工程指示 / 要求簡箋(E.I.)

工程指示編號：EI / 1497 / 20

工程名稱：觀塘裕民坊

工程項目：特式層 窗門 access panel 拆圖資料 (包 insitu 及 facade 窗)

PLAN + SECTION

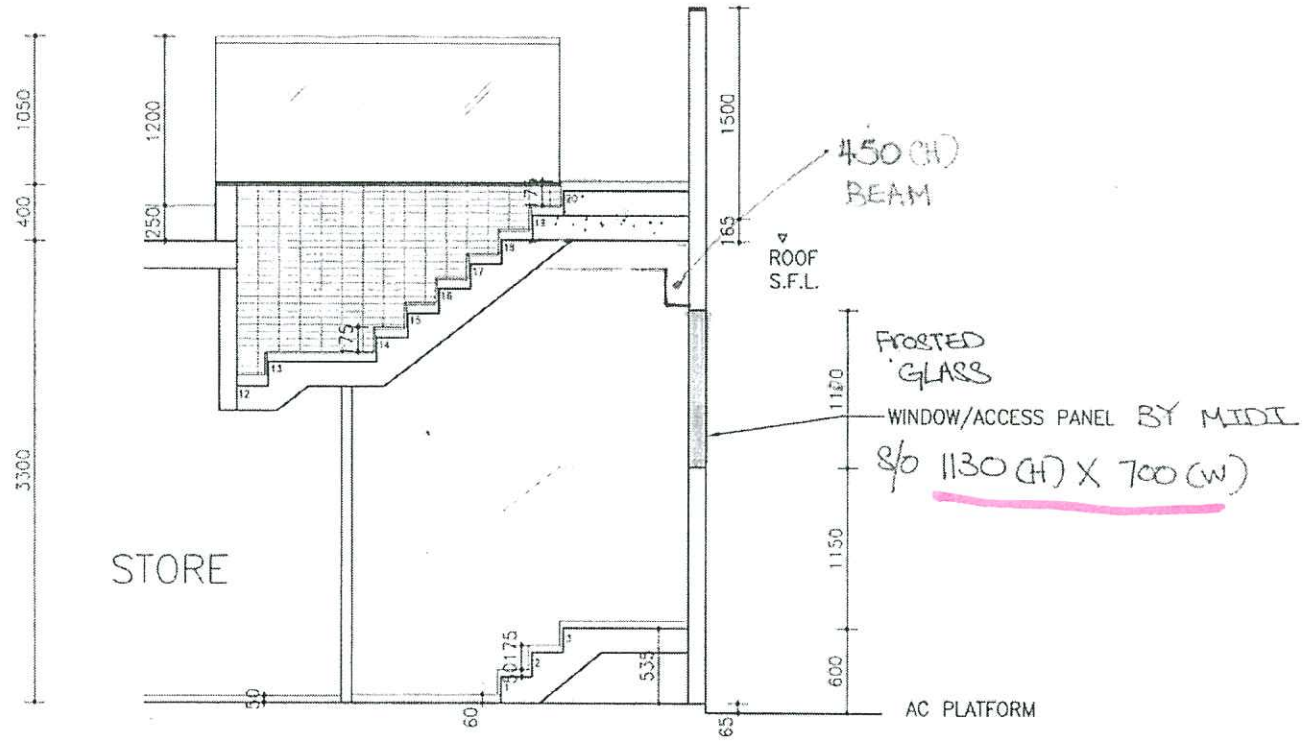
Mok is instructed to supply and install the operable window on frosted glass at TRG 55/F.

Design development. For maintenance access to AC platform
